拉合尔水与污水管理项目（LWWMP）

第一次标前会议纪要

**拉合尔污水与排水管理项目（LWDMP）——从LARECHS COLONY至
GULSHAN E RAVI的污水系统，拉合尔（采用非开挖技术）**

2025年10月30日

DRAWING NO.:-
LW - TD - 493

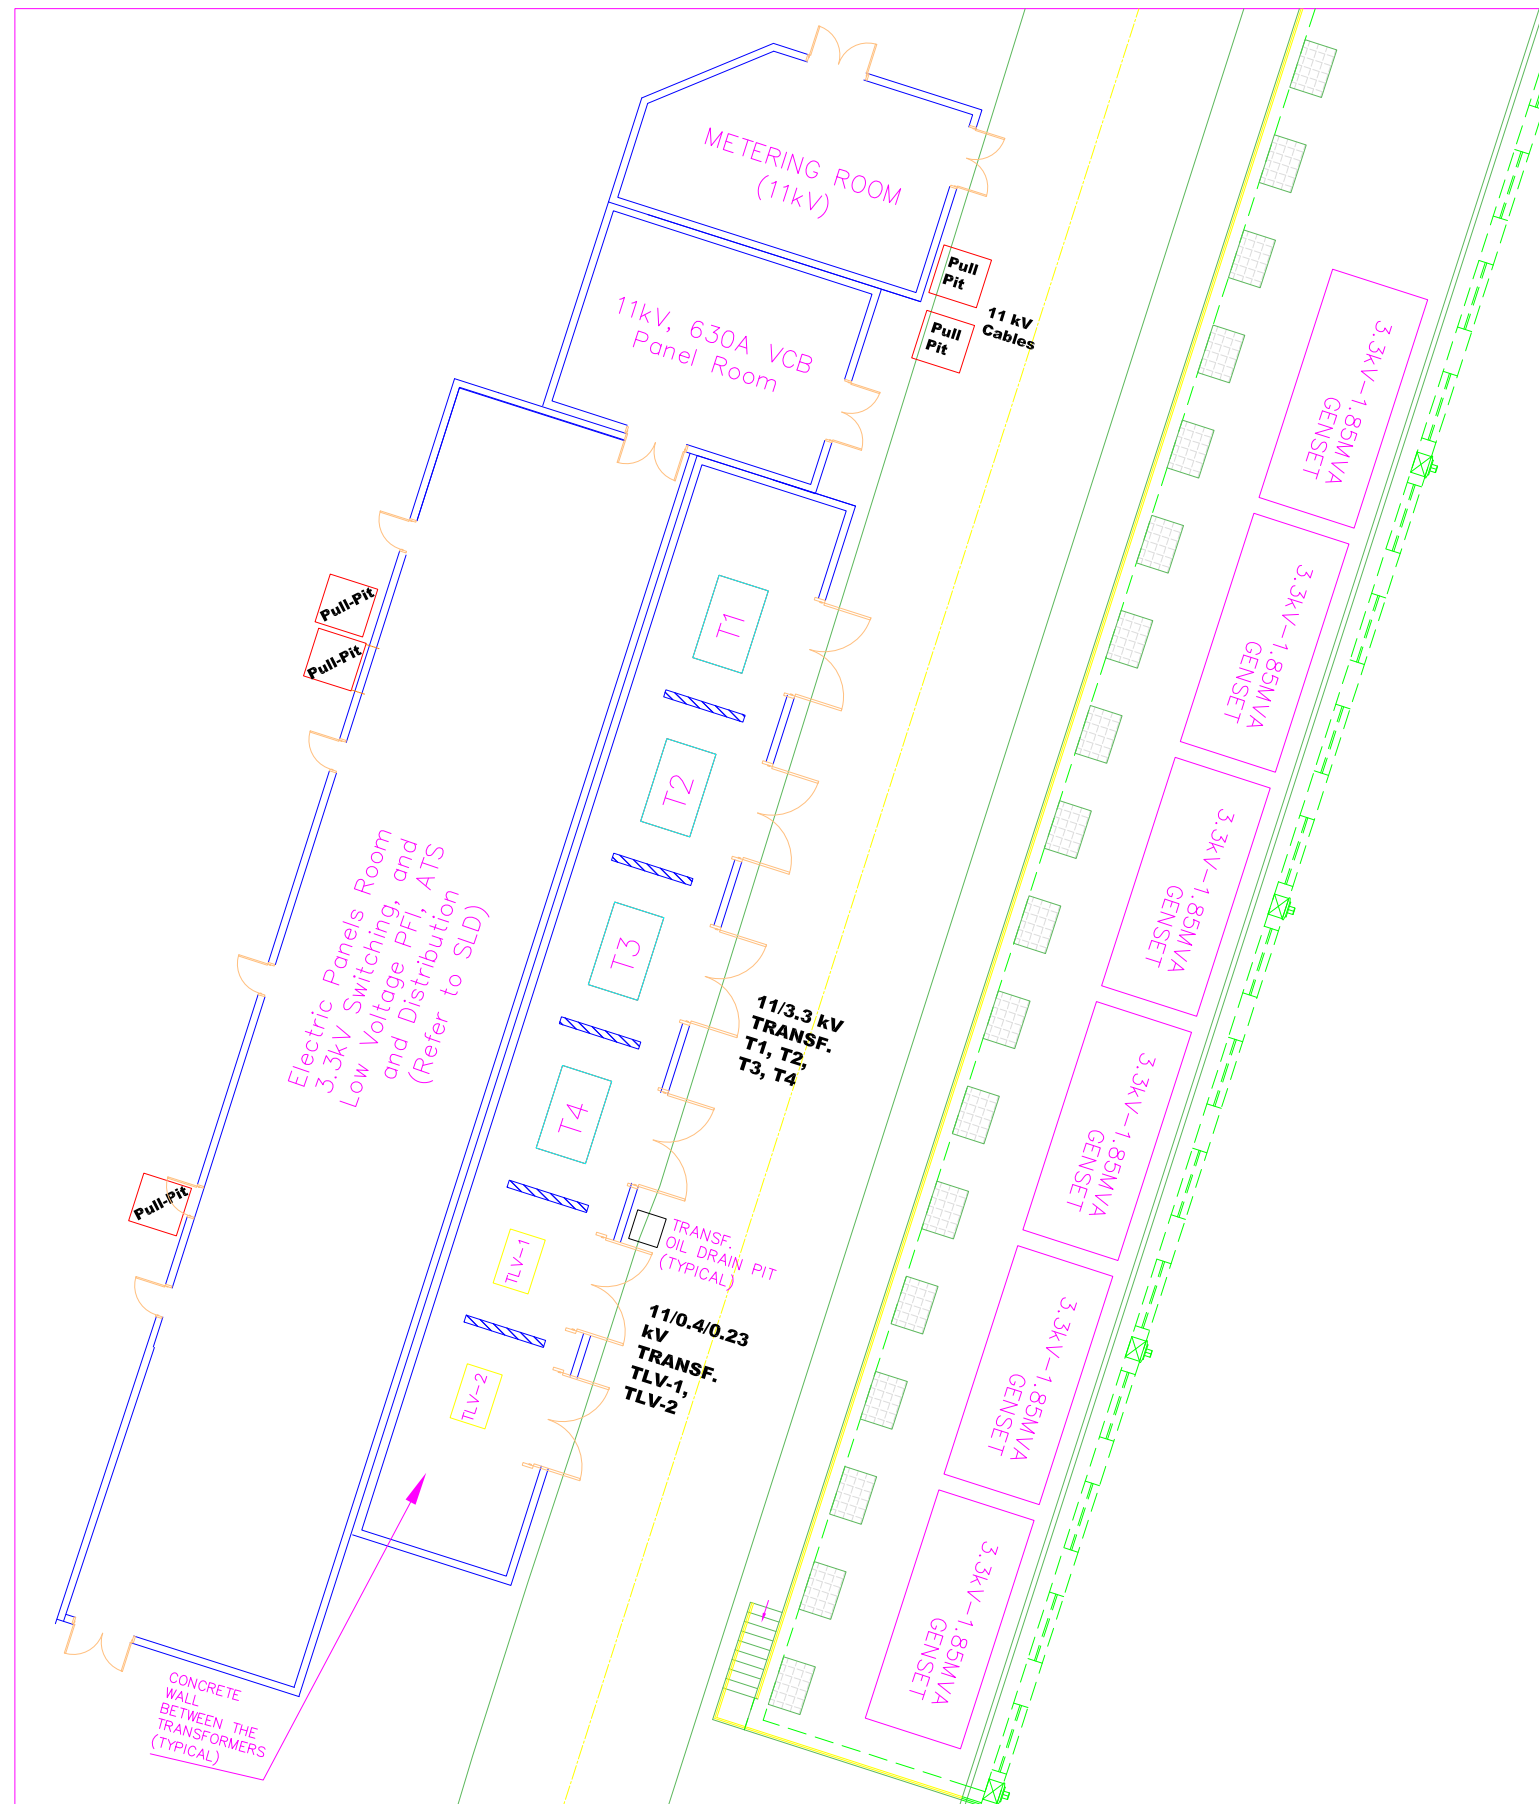
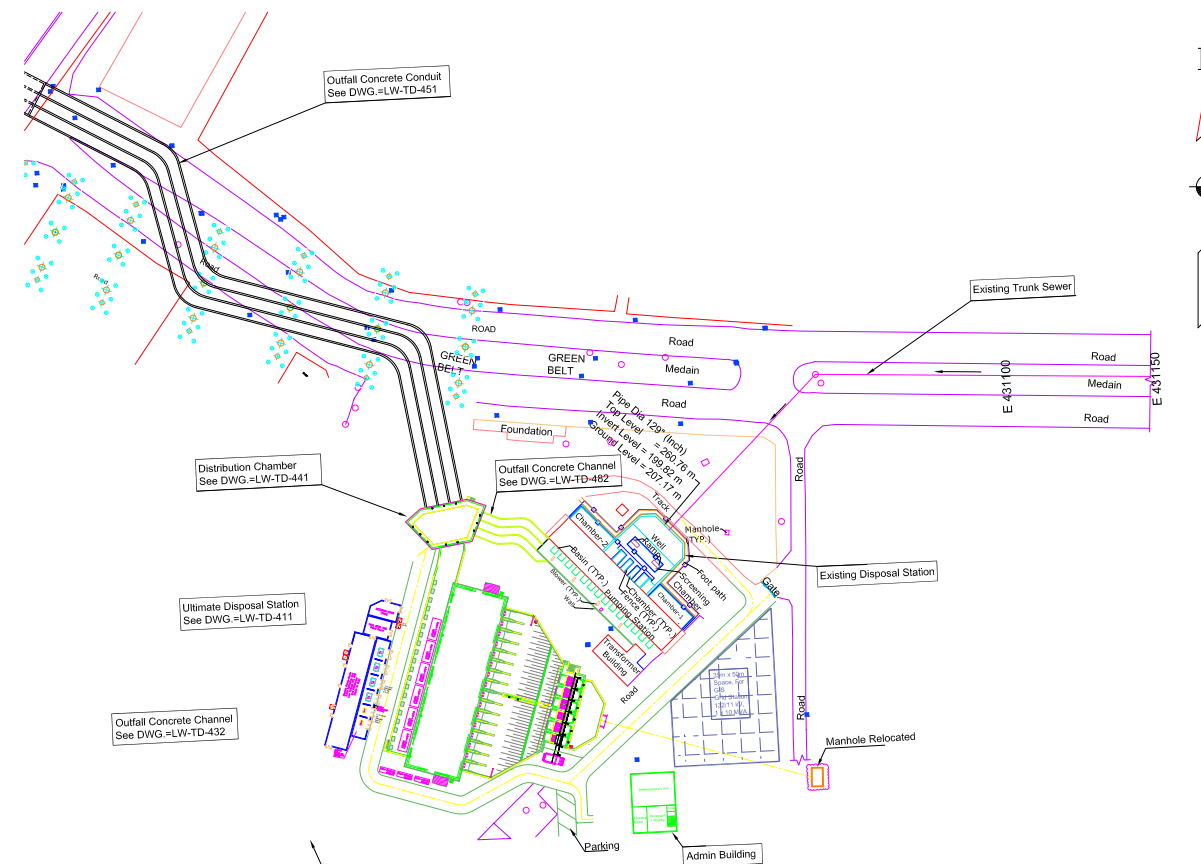
序号	参考章节	疑问	业主的答复
		运行。 1) 根据所述要求, 承包商应从最近的公用设施电源安排供电。然而, 必须强调, 公用设施电源可能因甩负荷、馈线跳闸或维护活动而中断。鉴于这些潜在中断, 仅依靠公用设施供电来确保系统真正不间断运行(如要求中所述)可能实际上无法实现。这些外部因素超出承包商的控制范围, 可能导致影响系统性能的临时停电。因此, 投标人寻求贵方确认公用设施电源供电不中断这一固有局限性。 2) 由于与公用设施连接相关的范围在此阶段无法完全确定, 请客户拨出暂定金额以充分涵盖所有相关费用和意外开支。	2) 请参阅我们对序号67的回复。
70.	第3卷, 第二部分, 第6节 - 业主需求, 招标图纸。总平面布置图泵房(图号 LW-TD-402) 第3卷, 第二部分, 第6节 -	在结合审查两份图纸时, 观察到行政楼和通道与电气建筑/设施重叠。投标人的理解是, 为承包商工作范围内包含的建筑、设备及其他基础设施工程提供充足空间应是业主的责任。请确认。	需要澄清的是, 更新后的开关设备及相关电气装置, 包括 132/11kV 电网区域、变压器、配电盘和电缆沟布置, 可以容纳在泵房相邻及外部, 如附件 J 所附更新图纸(图号 492 和 493) 所示。此外, 控制室及所有相关附件应位于行政/办公大楼内的专用楼层。
